Entwürfe der Bauleitpläne Nr. 115 F „INquartier“ (Bebauungs- und Grünordnungsplan und Änderung des Flächennutzungsplanes im Parallelverfahren)

Stellungnahme zum Bebauungs- und Grünordnungsplan Nr. 115 F und Änderung des Flächennutzungsplanes im Parallelverfahren „INquartier“

Beispielhafter Verlauf des COP einer Luft/Wasser-Wärmepumpe für verschiedene Außen- und Vorlauftemperaturen

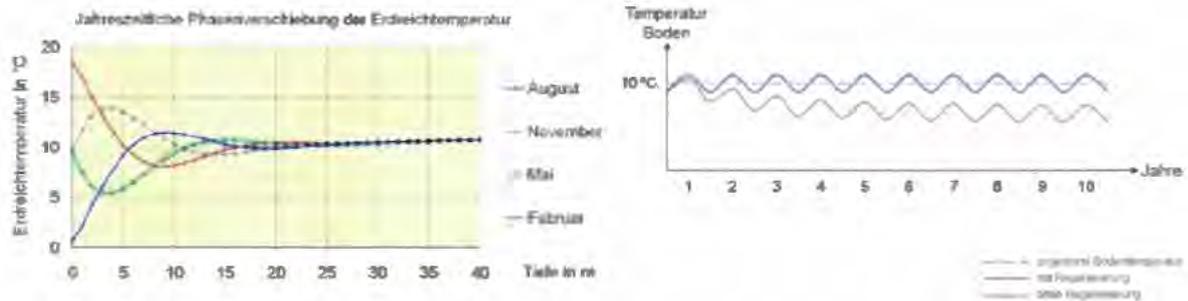
Anders ist dies bei der Sole-Wärmepumpe mit Erdsonden. Diese kann und muss (aufgrund der nötigen Regeneration) im Sommer als passive Klimaanlage genutzt werden und liefert dann im Winter eine relativ konstante Sole-Temperatur von ca. 10 Grad und damit eine COP-Wert nahe 5.

Erdsonden sind damit nachhaltiger und führen gleichzeitig (aufgrund eines weitgehenden Verzichts auf Klimaanlage) zu einer geringeren Aufheizung der Außenluft im Sommer. Allerdings sind die Installationskosten höher.
